※変更点のうち主なものを列記

対象・項目	変更理由	変更内容
①埋立面積・埋立容量	詳細設計	精密な現地測量や詳細設計による結果を反映させ、正確な面積・容量を算出。 (面積：約21,500㎡⇒22,100㎡、容量：約25.7万㎡⇒25.2万㎡)
②えん堤	指針改正	のり面用土えん堤の 天端幅を拡幅(2m→3m) 、 前面(外側)を緩勾配(1:2.0→1:2.5) にするなど 安定性を向上 。
③遮水層	指針改正	底面部のみに敷設予定(ベントナイト混合土)だった自己修復機能を、 法面部一段目にも追加(ベントナイトマット) し、 遮水工の損傷リスクを低減 。
④雨水排水路・防災調整池	指針改正	降雨確率を50年(変更前は30年) として、下流水路を拡幅(流下能力の向上)することにより、大雨による 洪水リスクを低減 。
⑤下地地盤(地盤改良)	詳細設計	追加の地質調査結果から、 埋立地内の一部(粘土層)において地盤改良(砕石置換・プレロード工法等)を追加し、安定性を向上 。
⑥浸出液調整槽	詳細設計	最新の降雨量や埋立方法の変更を踏まえ、より多くの浸出水の発生に対応できるよう、 調整槽容量の増大(7,100㎡以上⇒7,480㎡以上)
⑦生活環境影響調査書	詳細設計	事業計画変更の反映、諸データの更新、変更前調査書の計算誤りの修正等。 いずれの環境項目についても、環境保全目標(以下「目標」)の設定、及び「目標との整合性は図られている」という分析結果に変わりない。 ⇒変更による環境影響の増大は認められない
⑧付属施設のレイアウト	詳細設計	隣接一般廃棄物処分場との共用や場内施設を踏まえ、埋立地への搬入道路、洗車場、計量施設の配置、埋立の区画割を変更
⑨その他	詳細設計	遮水シートの選定(LLDPE)、送水ポンプの追加(2台→3台)、騒音に対する保全措置の追加、非常電源、消火栓の設置、盛土造成のり面の安定検討の断面の追加(1断面→8断面)、書類の体裁の変更、指針改正・計画変更に合わせて構造基準適合整理表の記載の見直し、地質調査・地下水流向調査結果の追加、土地関係書類の更新など。

埋立完了平面図(当初計画)

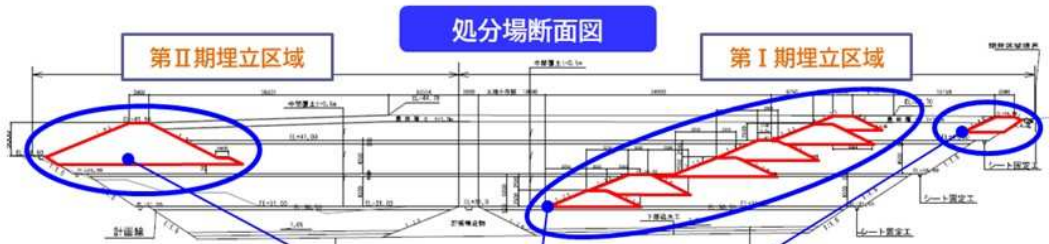
①埋立面積・埋立容量

精密な現地測量や詳細設計による結果を反映させ、正確な面積・容量を算出。
 (面積: 約21,500㎡ ⇒ 22,100㎡、容量: 約25.7万㎡ ⇒ 25.2万㎡)

埋立標準横断面図(当初計画)

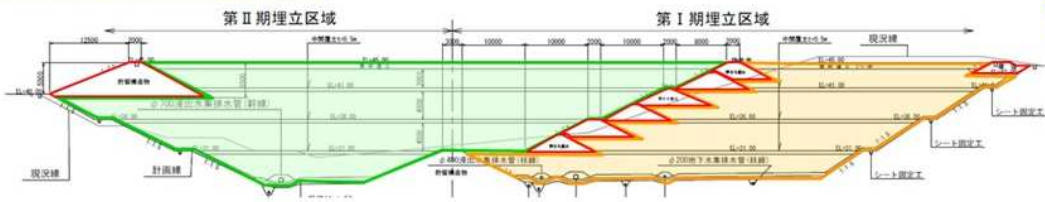
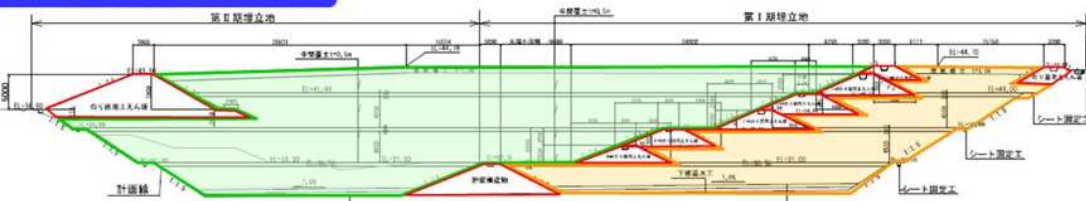
②えん堤

のり面用土えん堤の天端幅を拡幅(2m→3m)、前面(外側)を緩勾配(1:2.0→1:2.5)にするなど安定性を向上。

天端幅、全面勾配を変更

埋立標準横断面図(変更計画)

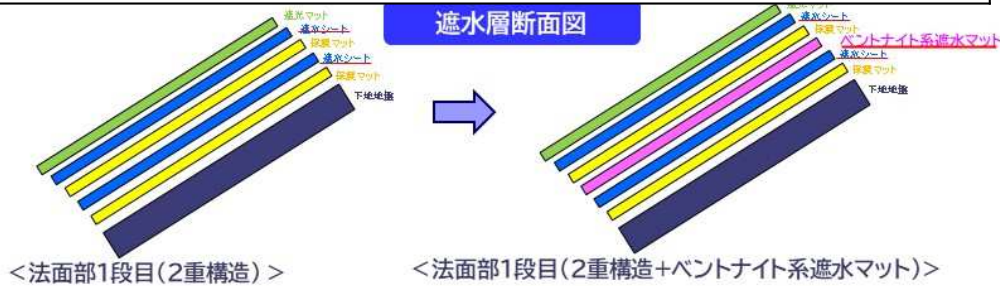
③ 遮水層

底面部のみに敷設予定 (ベントナイト混合土) だった自己修復機能を、**法面部一段目**にも追加 (ベントナイトマット) し、**遮水工の損傷リスクを低減**。

遮水工計画平面図

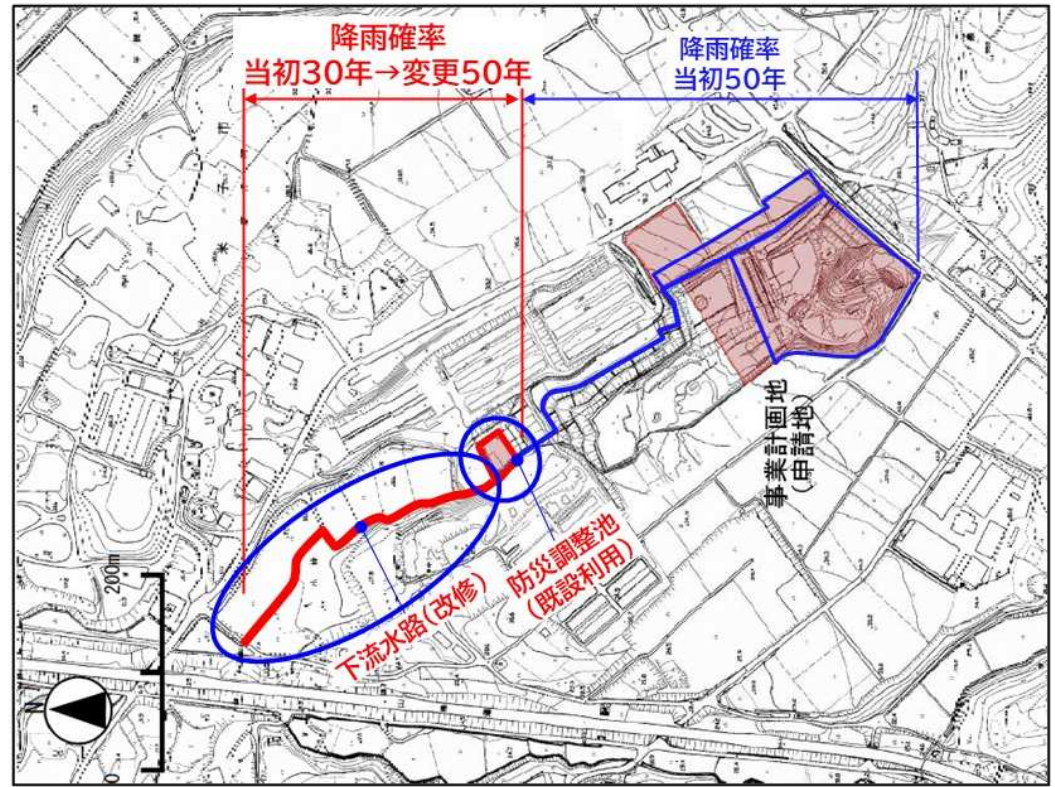
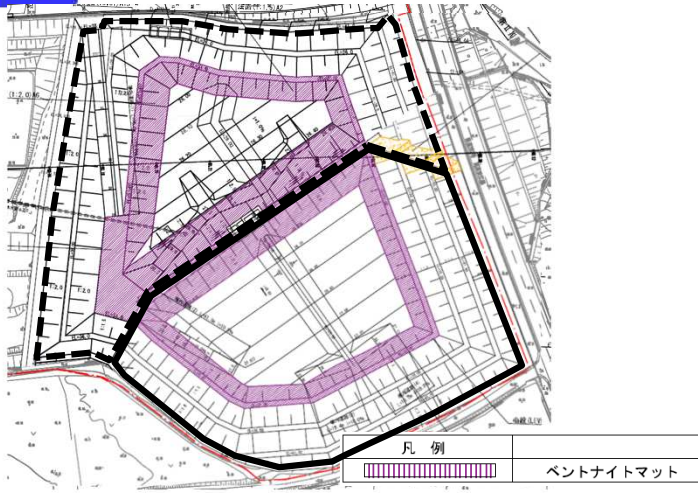
④ 雨水排水路・防災調整池

降雨確率を50年 (変更前は30年)として、下流水路を拡幅 (流下能力の向上) することにより、大雨による**洪水リスクを低減**。

(参考) 当初事業計画では、既設防災調整池の改修(高上げ)により対応予定。
変更事業計画では、防災調整池下流の水路について、流下能力を向上するため、水路の拡幅を行う。

地盤改良の範囲(平面図)

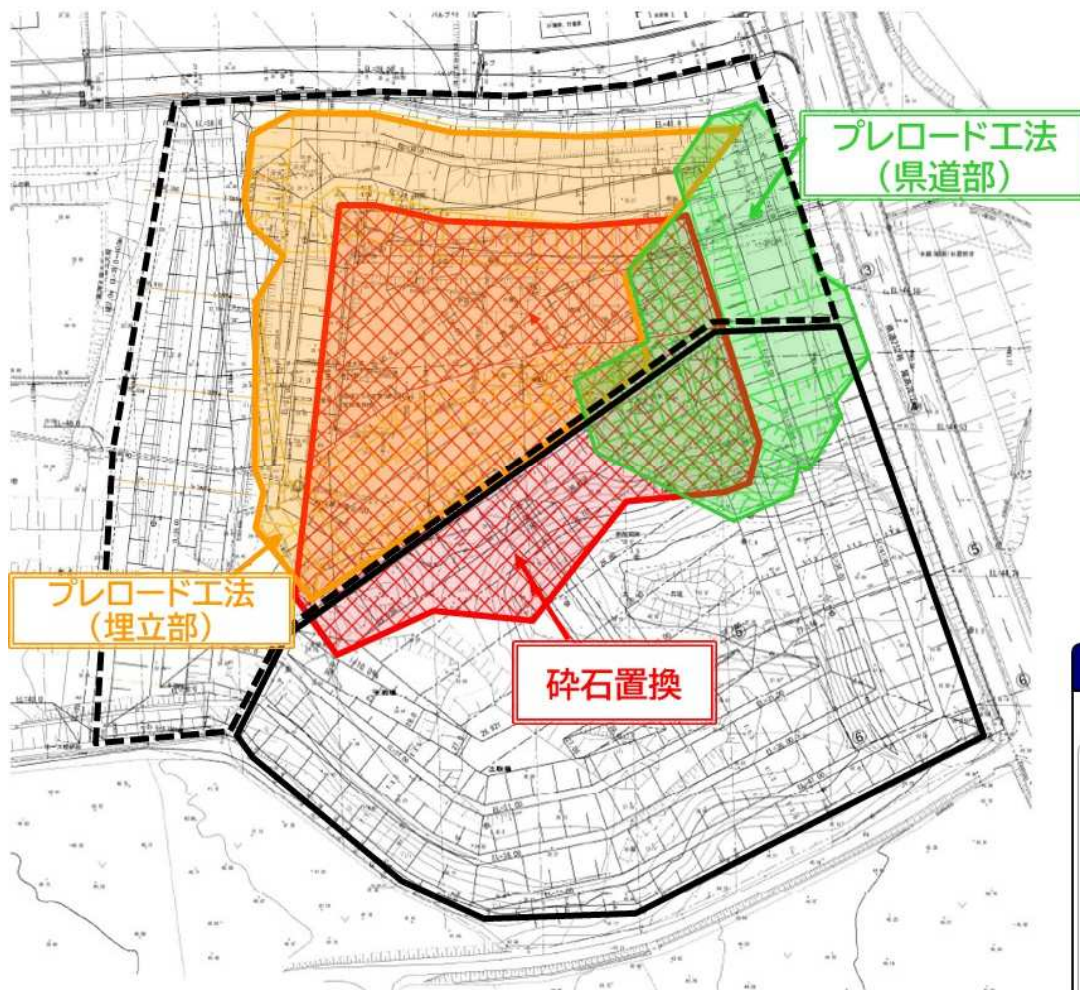
⑤ 下地地盤 (地盤改良)

追加の地質調査結果から、埋立地内の一部(粘土層)において地盤改良(砕石置換・プレロード工法等)を追加し、安定性を向上。

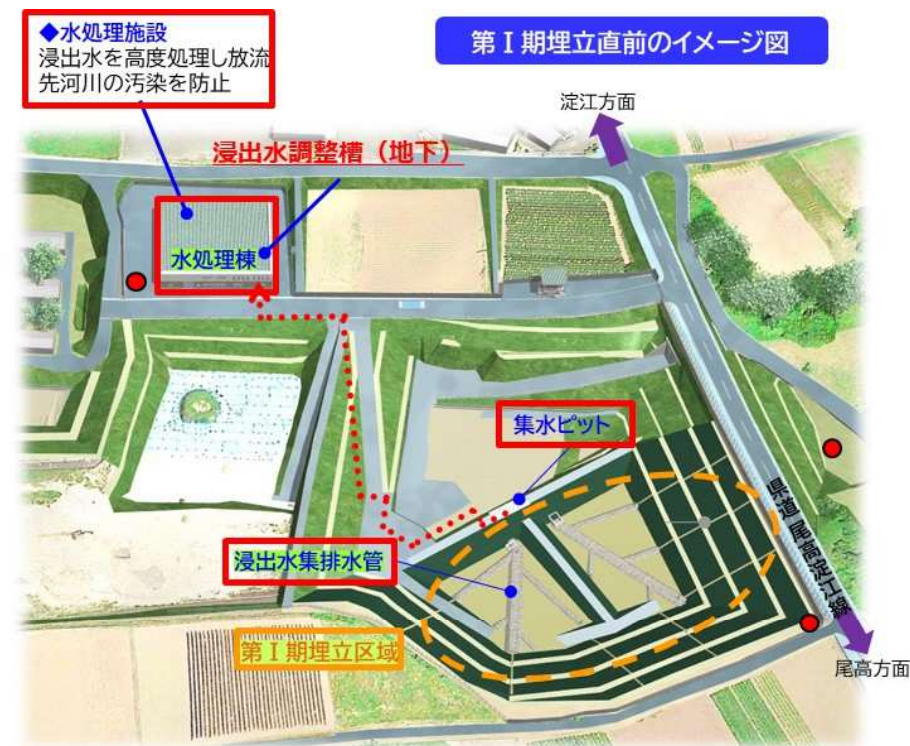
⑥ 浸出液調整槽

最新の降雨量や埋立方法の変更を踏まえ、より多くの浸出水の発生に対応できるよう、調整槽容量の増大。(7,100m³以上⇒7,480m³以上)

地盤改良の範囲(断面位置図)

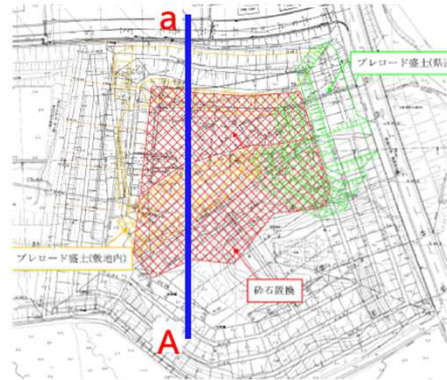
⑤ 下地地盤 (地盤改良)

追加の地質調査結果から、埋立地内の一部(粘土層)において地盤改良(砕石置換・プレロード工法等)を追加し、安定性を向上。

地盤改良の範囲(計画横断面図)

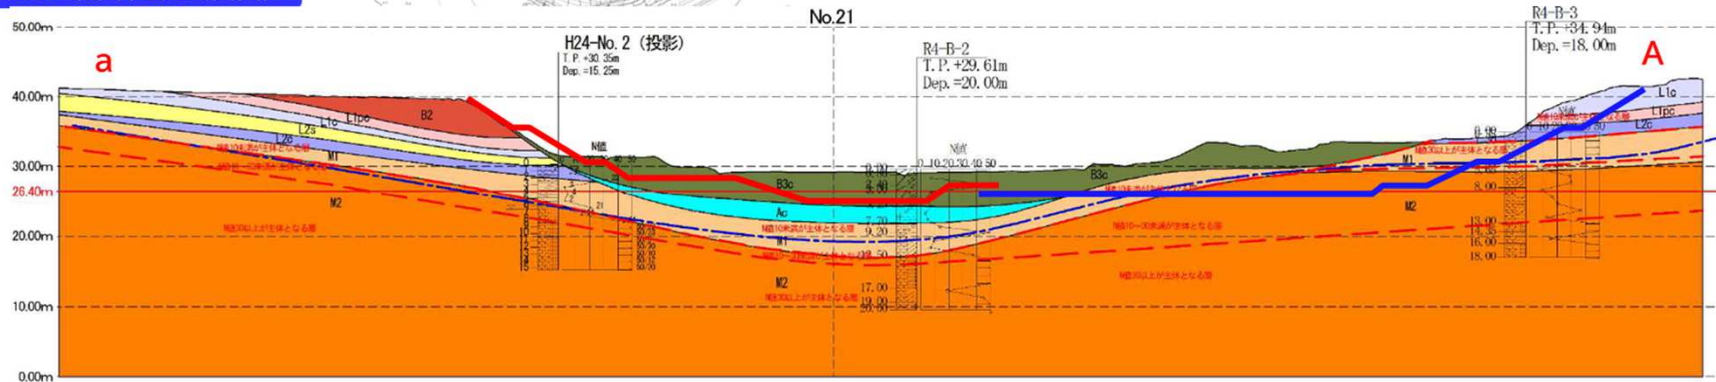
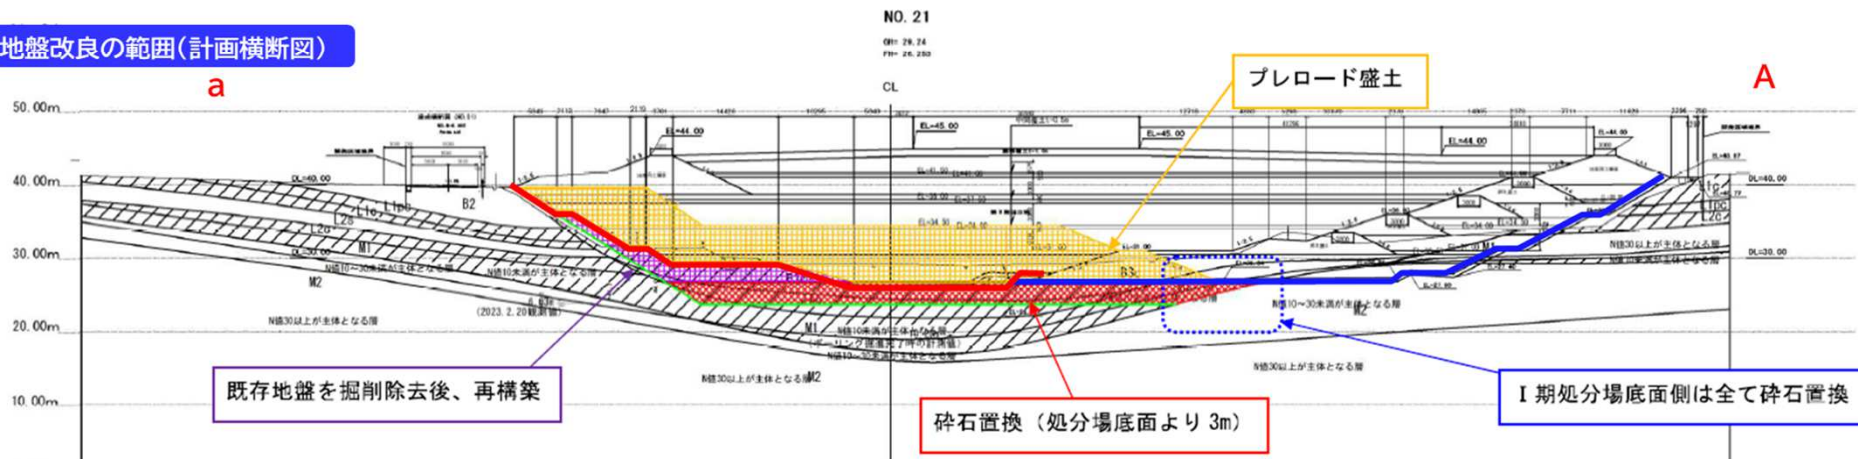
既存地盤を掘削除去後、再構築

砕石置換 (処分場底面より 3m)

I 期処分場底面側は全て砕石置換

図 5-6-34 浸出水処理施設施工中に地下水位に影響を及ぼす可能性のある範囲の目安

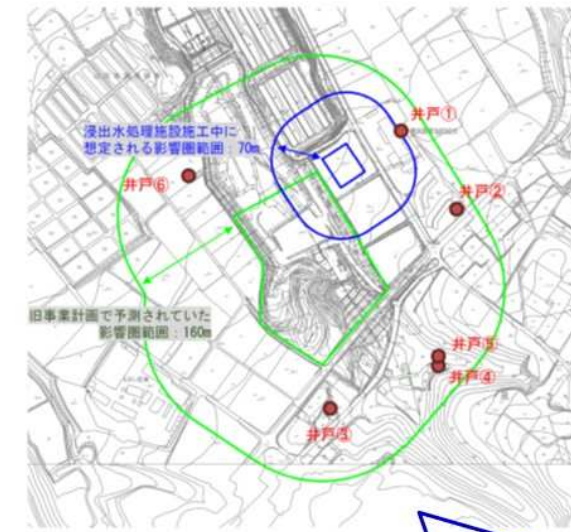
B 影響圏範囲の見直し

- ・変更前は、工事により影響する水位差 = 既往最大水位 - 最大掘削深度として影響範囲を算出 (変更前影響圏範囲160m)
- ・変更後は、同水位差 = 各ボーリング地点 (追加調査含む13地点) の実測水位 - 当該地点の計画掘削深度の最大値として算出 (変更後影響圏範囲111m)
※算出に当たっては地盤対策工による掘削を考慮

図 5-6-30 計画地周辺における浅層地下水の流動方向の予測結果

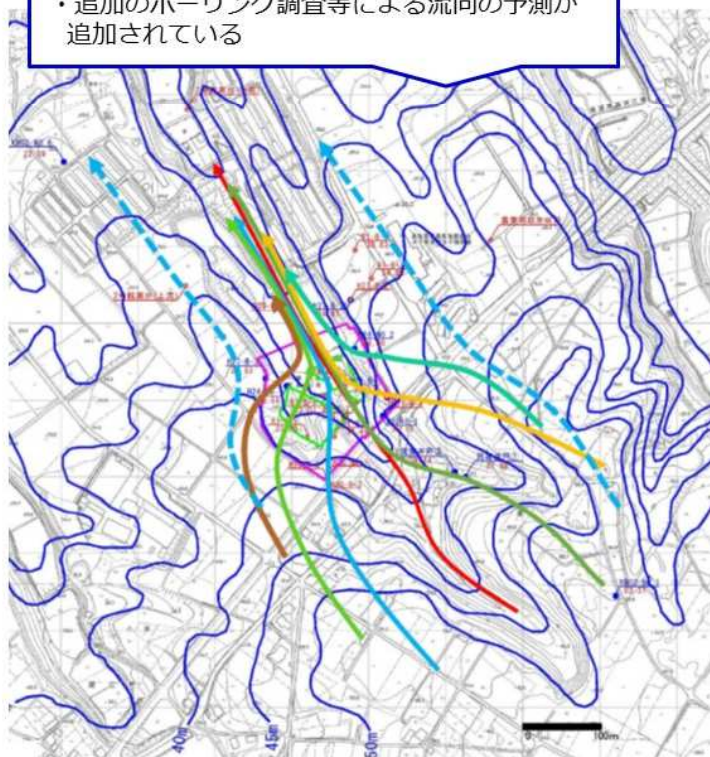
A 想定される流向の追加

- ・追加のボーリング調査等による流向の予測が追加されている

図 5-6-32 地下水位に影響を及ぼす可能性のある範囲の目安

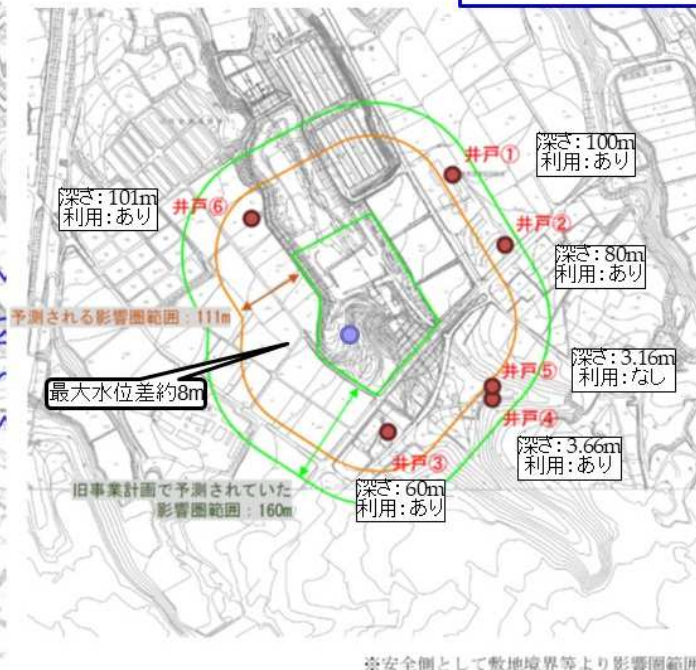
D 水処理施設設置に伴う地下水影響予測の追加

- ・水処理施設設置に伴う影響圏範囲について、変更前に影響圏として示された埋立地設置場所から160mの範囲内に収まることを確認

⑧ 付属施設のレイアウト

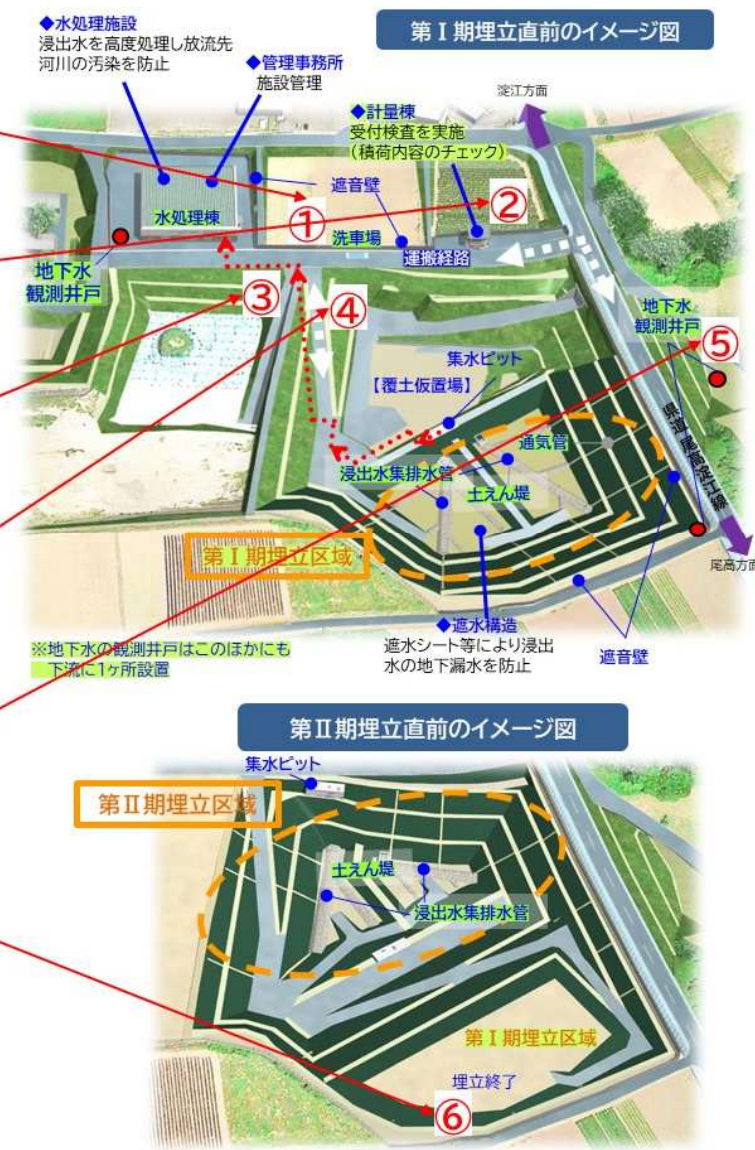
隣接一般廃棄物処分場との共用や場内施設を踏まえ、埋立地への搬入道路、洗車場、計量施設の配置、埋立の区画割を変更

① 洗車場の配置変更

② 計量棟の配置変更

③ 浸出水送水管の配置変更

④ 場内進入路の配置変更

⑤ 地下水観測井戸の配置変更

⑥ I期埋立地内の埋立方法の変更
(場内道路の配置変更)
(2段目以上の区画割を廃止)

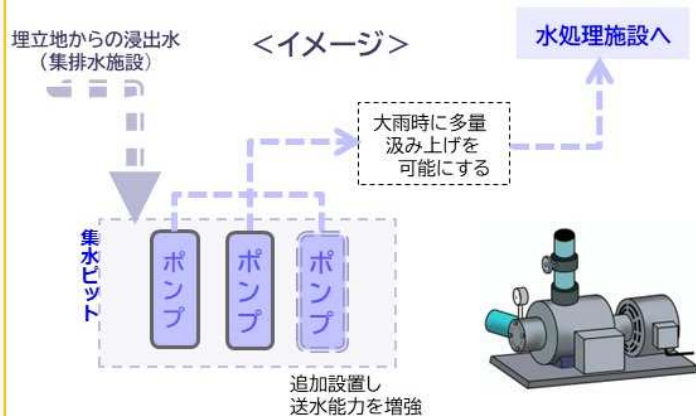
(1)耐久性に優れ、確実な施工ができる遮水シートの選定

◆遮水シートは、遮水効力、強度、耐候性、熱、酸・アルカリに耐えられる性質を持つ**LLDPE (メタロセン系ポリエチレン) (材質)**を選定。

使用する製品は、日本遮水工協会の製品認定制度により認定されたシートの中から、製品を選定。
